Modulo per la presentazione delle osservazioni per i piani/programmi/progetti sottoposti a procedimenti di valutazione ambientale di competenza statale

ID: Codice procedura (ID_VIP/ID_MATTM): 12691

“Progetto di un impianto eolico denominato “Pitigliano” ubicato nei comuni di Pitigliano (GR) e Sorano (GR) costituito da 20 (venti) aerogeneratori di potenza nominale 7,0 MW per un totale di 140,0 MW con relative opere connesse ed infrastrutture indispensabili”

Immagine 1. Vincoli ex art. 136 del CBC dal PIT della Regione Toscana e zona approssimativa dove è progettato l'impianto industriale.

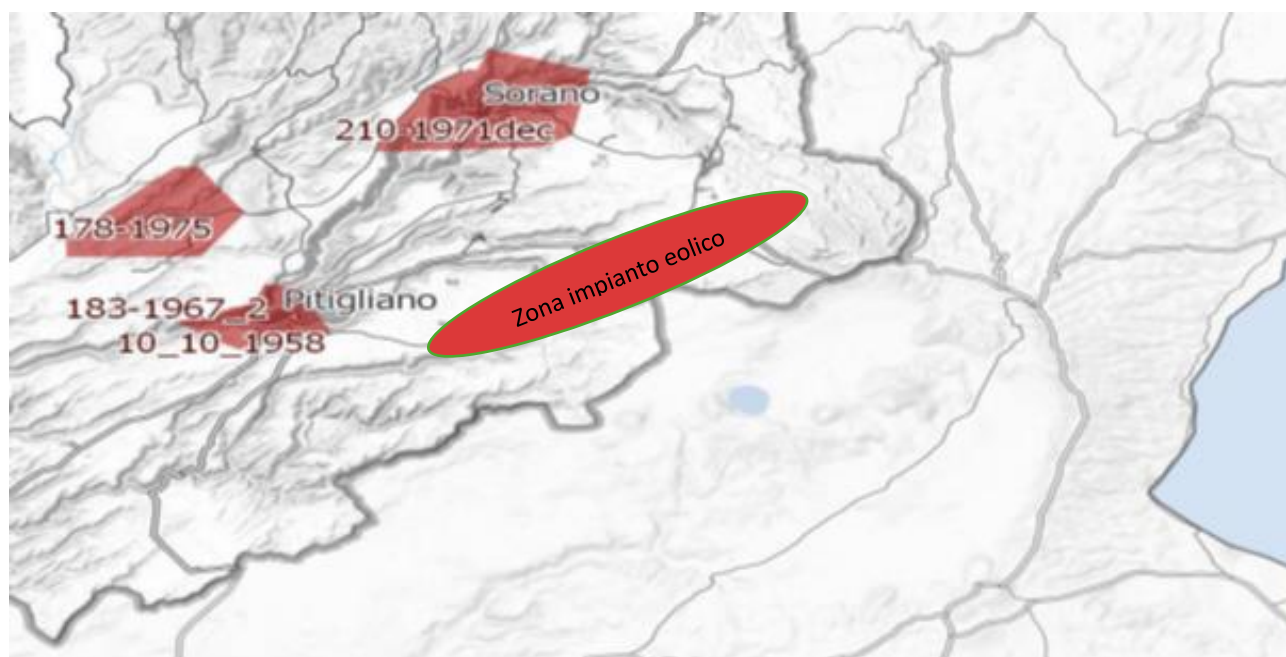
Al contrario si evidenzia che l'impianto eolico industriale citato non solo ricadrebbe con tutti e 20 gli aerogeneratori all'interno delle fasce di rispetto di 3 km di due vincoli paesaggistici di notevole interesse pubblico esistenti nella Regione Lazio e con una parte di essi nel vincolo paesaggistico del Centro abitato di Sorano (GR) quindi in aree non idonee all'installazione di impianti di energia rinnovabile. Addirittura, alcuni aerogeneratori sarebbero ubicati a poche centinaia di metri dai perimetri dei due vincoli paesaggistici laziali ex art 136 del CBC.

Inoltre, come sostiene la Proponente parte dell'impianto si verrebbe a trovare a 3,5 km dal centro abitato di Sorano. Infatti, tre degli aerogeneratori WTG 08, 09, 10 sono addirittura all'interno delle fasce di rispetto dei 3 km del suo vincolo paesaggistico di notevole interesse pubblico ex art 136 del CBC. Si evidenzia che così si crea

un'ulteriore incompatibilità con la tutela del Paesaggio.

Immagine 3. Cumulo di una parte di impianti eolici, fotovoltaici e geotermici industriali in progettazione ed esistenti intorno all’eolico industriale “Pitigliano”.

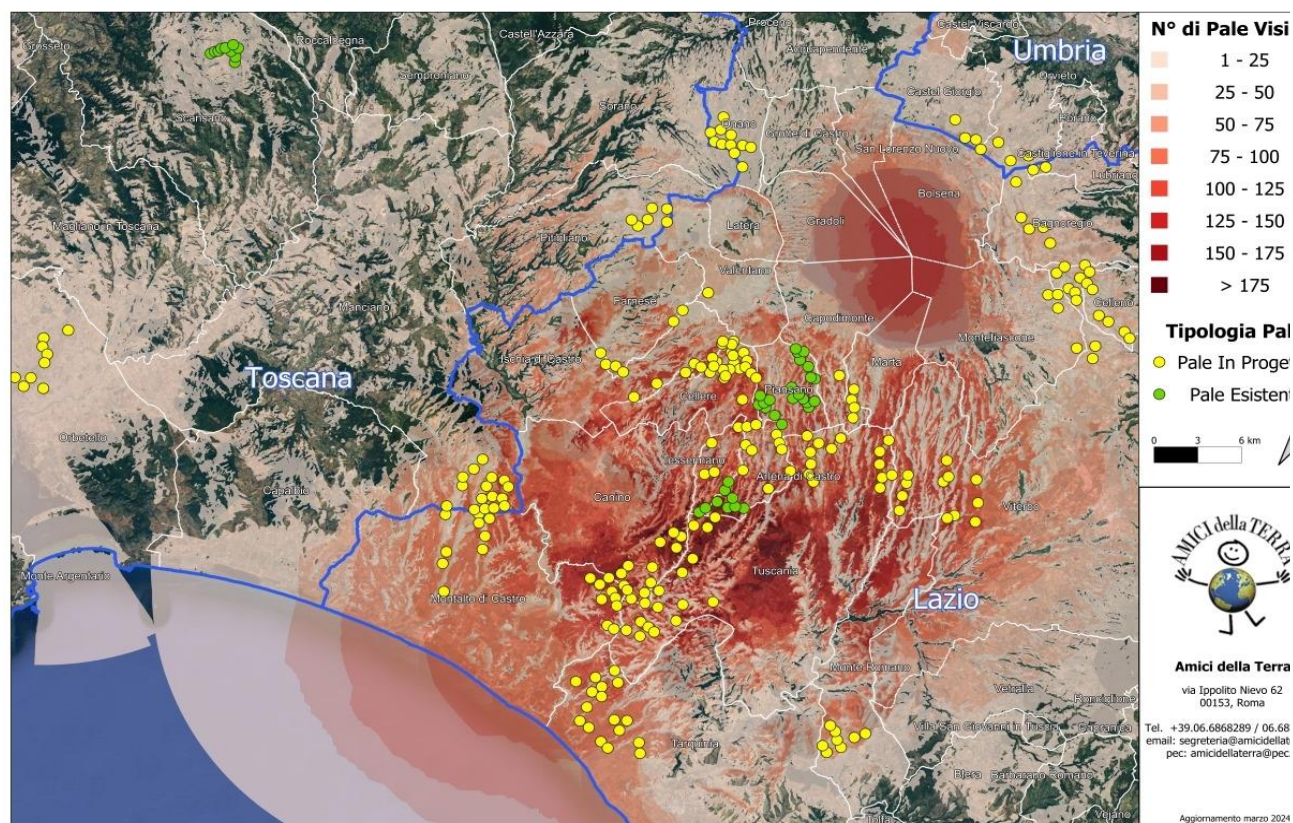
Beni Culturali “*Ambito paesaggistico, geologico e geomorfologico dell’orlo della caldera di Latera ...*” Non vengono nemmeno citati gli impianti eolici in progetto al MASE, il “Rempillo” (6 aerogeneratori) e un altro in verifica amministrativa di 14 aerogeneratori e 72, 6 MW. Ad oggi nei territori di Pitigliano, Sorano e in quello limitrofo potenzialmente potrebbero essere insediati 40 aerogeneratori alti 200 metri e larghi 170. Ma la proponente non cita neanche altri impianti che creerebbero il cumulo e quindi maggiore impatto. Infatti, sul territorio della “Città del Tufo” (Sorano e Pitigliano) impatterebbero anche l’impianto eolico “Montarzo” di Onano con 13 aerogeneratori con le dimensioni ricordate, l’altro eolico industriale nel territorio di Valentano con sette aerogeneratori (stesse dimensioni), gli impianti di Farnese con un minieolico di 3 Torri alte 60 metri già installate in località Poggio del Crognolo e l’impianto eolico industriale “Vallerosa” (7 aerogeneratori alti 200 metri e larghi 158 metri) in procedura VIA presso la Regione Lazio. Inoltre, altri impianti del minieolico già presenti a Valentano, Cellere e Piansano e due progetti eolici industriali con le stesse dimensioni (200 m x 170 m) nel Comune di Ischia di Castro. La valutazione del cumulo non prende neanche in considerazione gli impianti industriali di fotovoltaico e agrivoltaico in progetto a Farnese, Valentano, Ischia di Castro, Cellere. L’impianto geotermico in procedura Via al MASE, progettato nella Caldera di Latera. Quindi è stata effettuata una valutazione del potenziale impatto cumulativo non veritiera a dispetto di quanto affermato dalla proponente che sostiene di aver preso in considerazione uno spazio di 10 km intorno al suo impianto per gli impatti che si creerebbero.

Riguardo al cumulo degli impianti FER, le mappe prodotte dalla proponente riguardano, come già evidenziato, soltanto una parte molto piccola degli impianti FER dell'area intermedia e vasta e in particolare di quelli eolici che contribuiscono a creare un notevole cumulo e la saturazione del territorio tosco laziale. Riguardo al cumulo dei soli impianti eolici si riporta la mappa dell'intervisibilità degli impianti eolici elaborata dall'Associazione nazionale “Amici della Terra”.

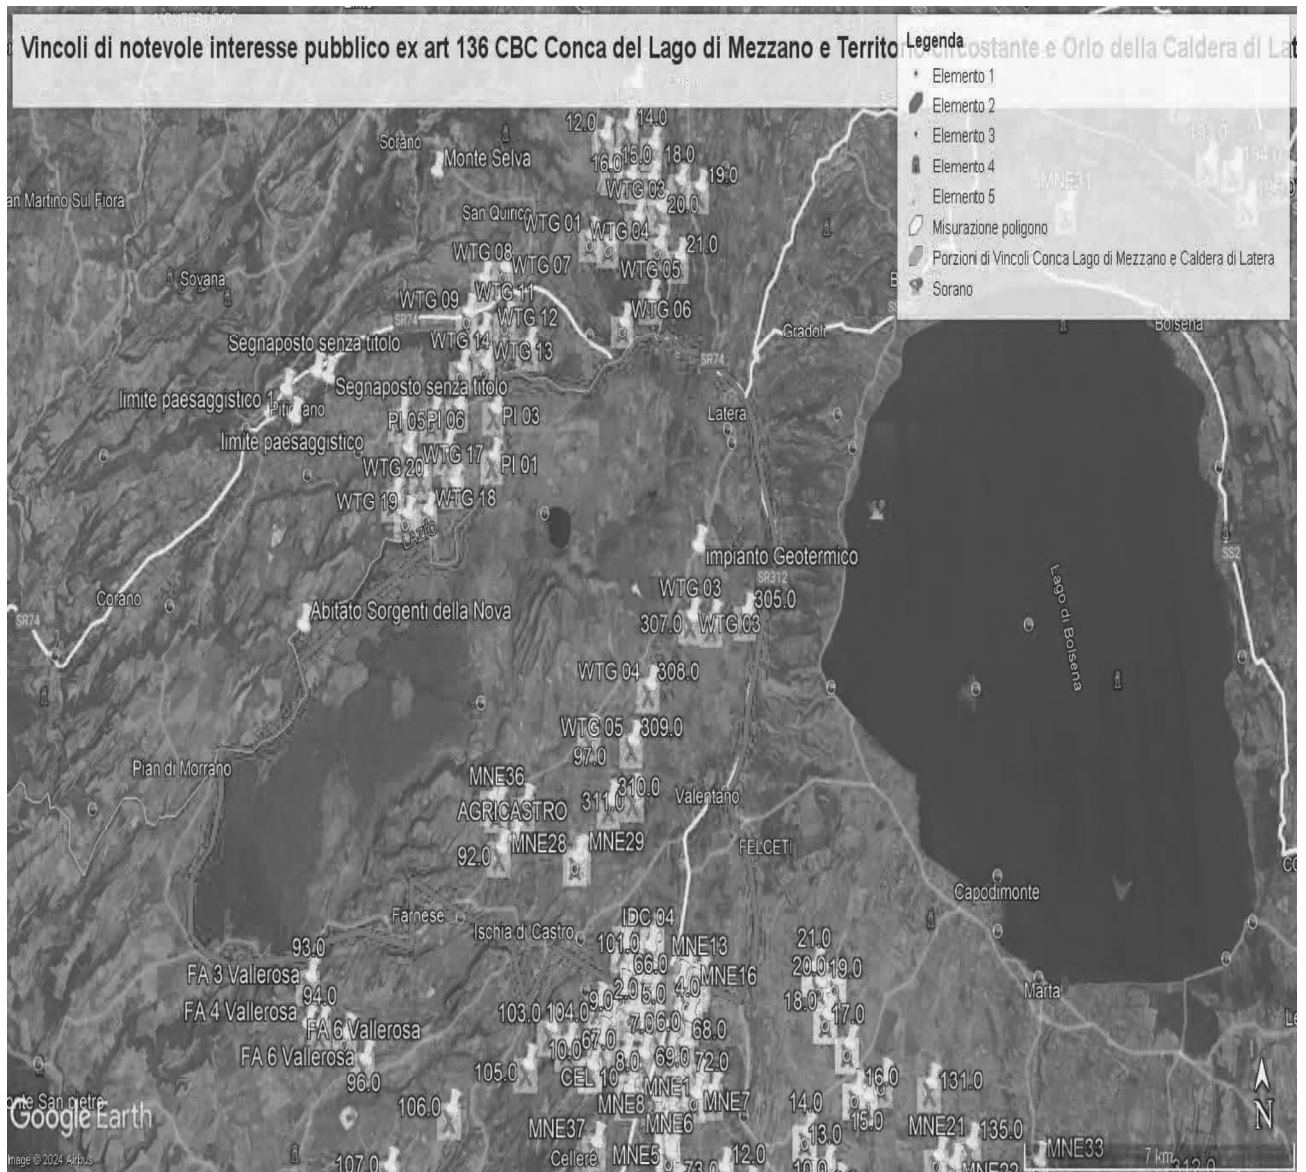
Come è illustrato nell'immagine si ribadisce che l'impianto industriale "Pitigliano" ricade completamente all'interno delle fasce di rispetto dei due vincoli di notevole

interesse pubblico e lambisce quelle di un terzo vincolo e quindi come affermato dal Consiglio di Stato nelle sentenze citate, l'impianto è insediato in area non idonea ai sensi dell'art. 20 comma 8 lettera c quater del D.Lgs. n. 199/2021 e ss.mm.ii al contrario di quanto sostiene la proponente.

IMMAGINE n. 2 Impianto eolico industriale “Pitigliano” e distanze aerogeneratori dai Vincoli della Conca del Lago di Mezzano...

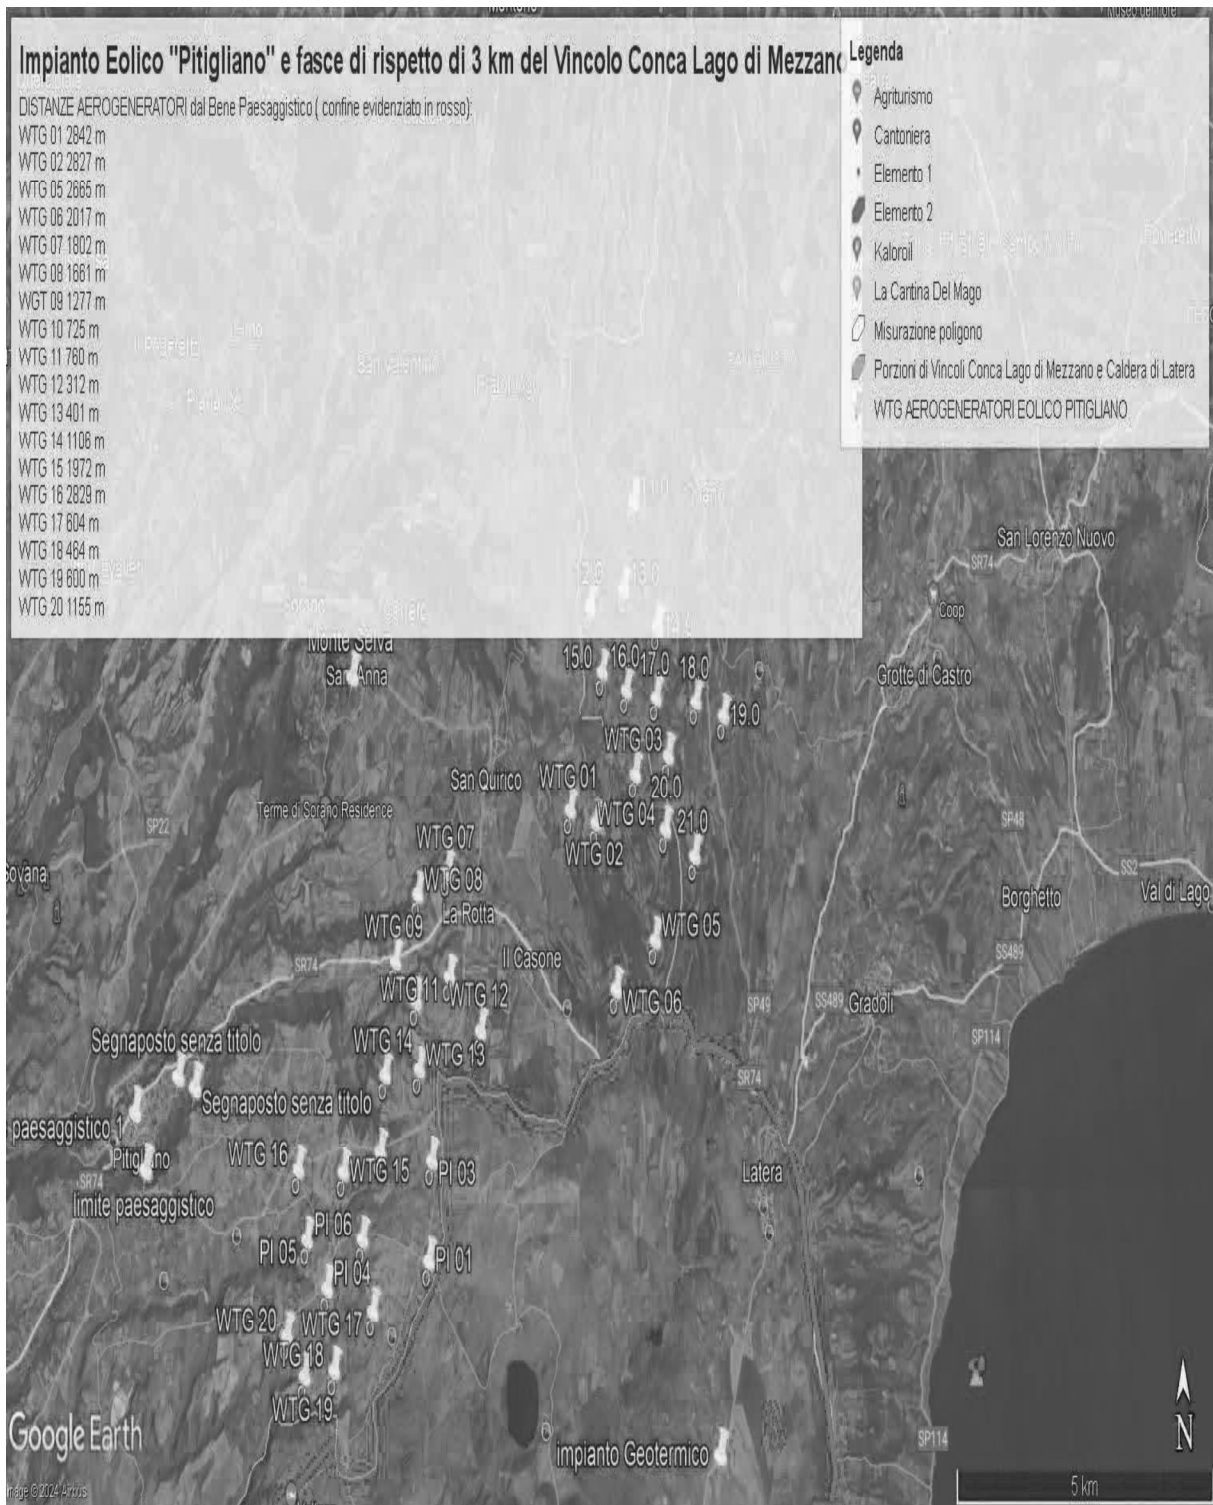
IMMAGINE n. 3 Impianto eolico industriale "Pitigliano" e distanze aerogeneratori dai Vincolo "Orlo della Caldera di Latera.

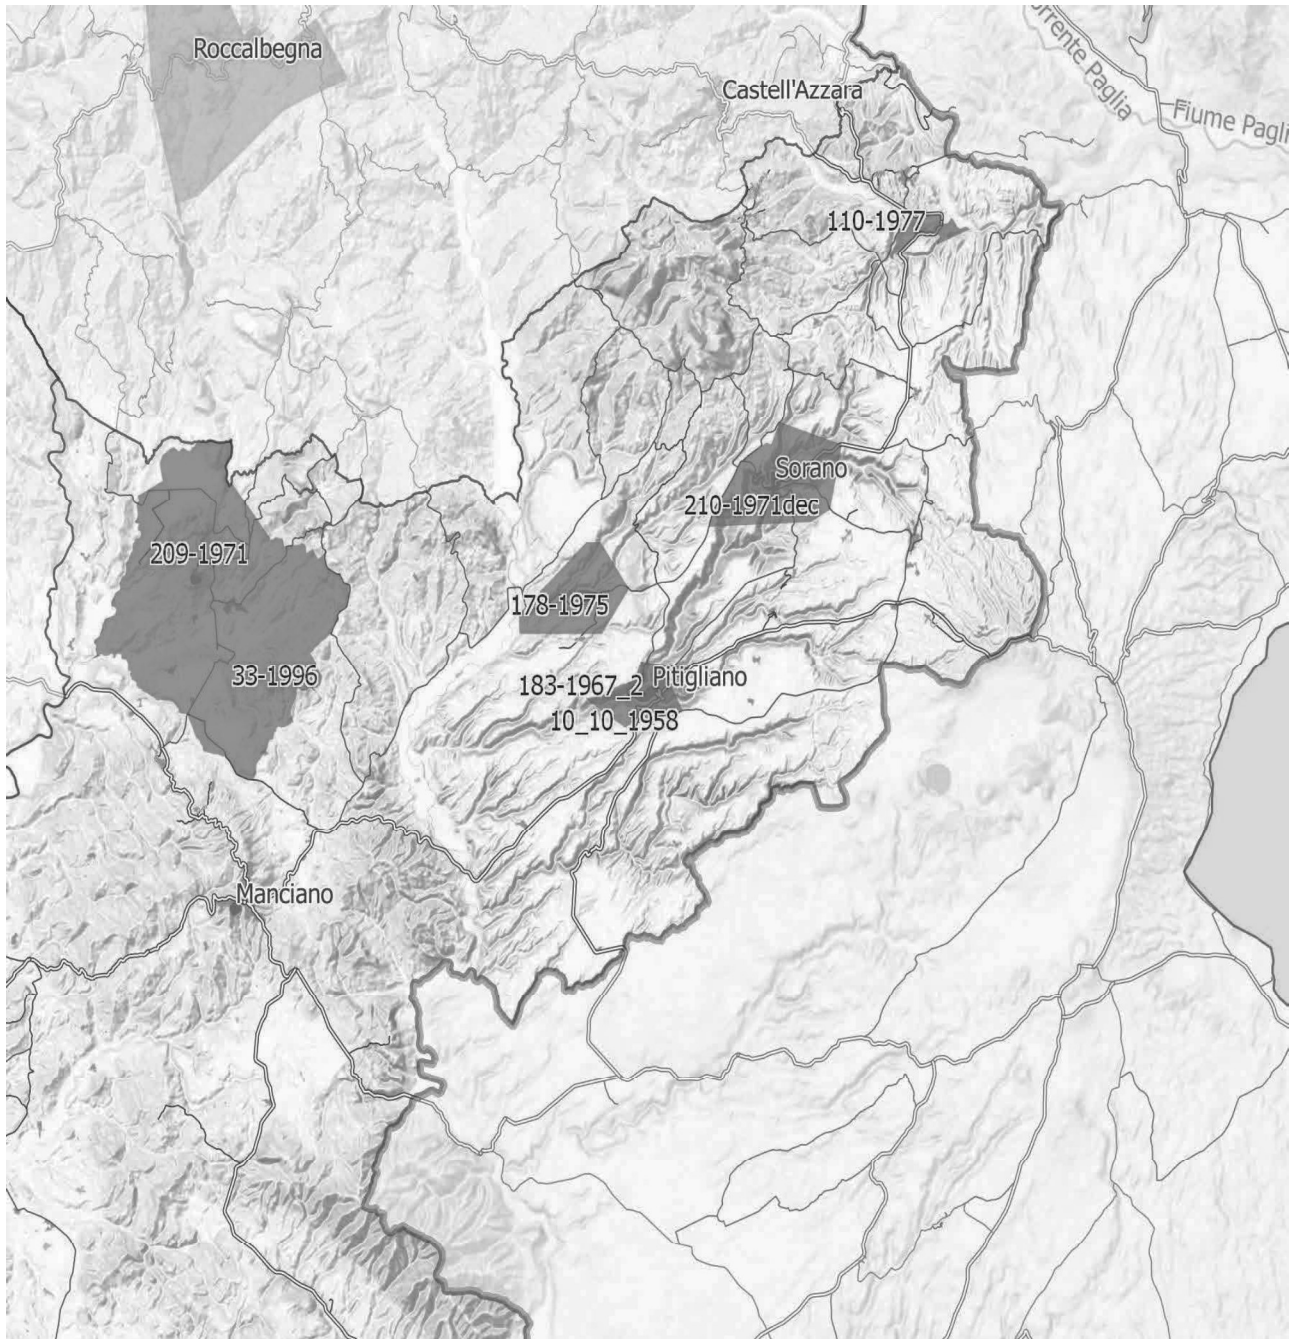
IMMAGINE n. 4 Si evidenzia che i tre aerogeneratori WTG 07, WTG 08 e WTG 09 impattano con il vincolo paesaggistico di notevole interesse pubblico del Centro Storico di Sorano. Il WTG 07 si troverebbe a 2828 m, WTG 08 2504 e WTG 09 2990. Il cavidotto dell'impianto invece impatta in buona parte del Vincolo paesaggistico ex art. 136 del CBC del Centro Storico di Pitigliano.

IMMAGINE n 5. Mappa eolici elaborata dall'Associazione Amici della Terra. La mappa evidenzia il cumulo degli impianti tra Lazio e Toscana.

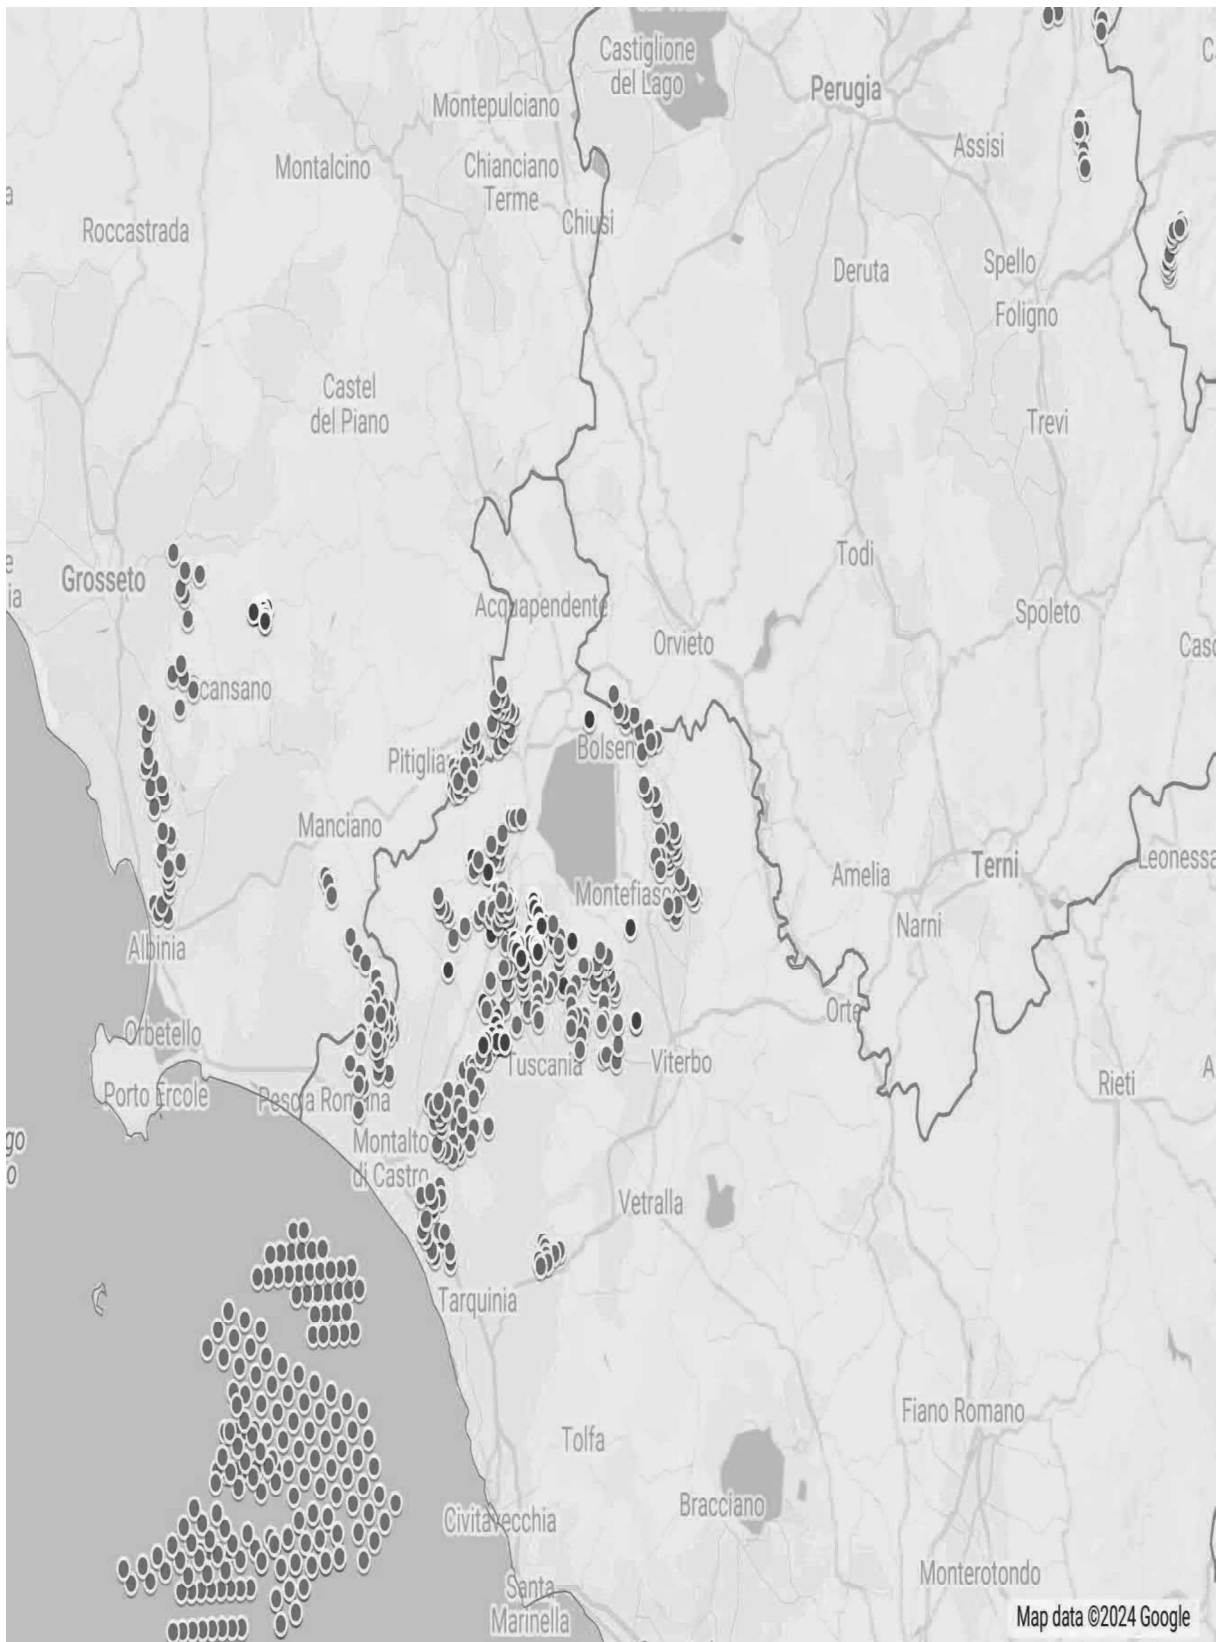
IMMAGINE n. 5 Mappa prodotta dalla proponente dove si vede che è stato ignorato il vincolo di notevole interesse pubblico ex art. 136 del CBC dell'Orlo della Caldera di Latera. Nelle sue fasce di rispetto ricadrebbero diversi aerogeneratori.
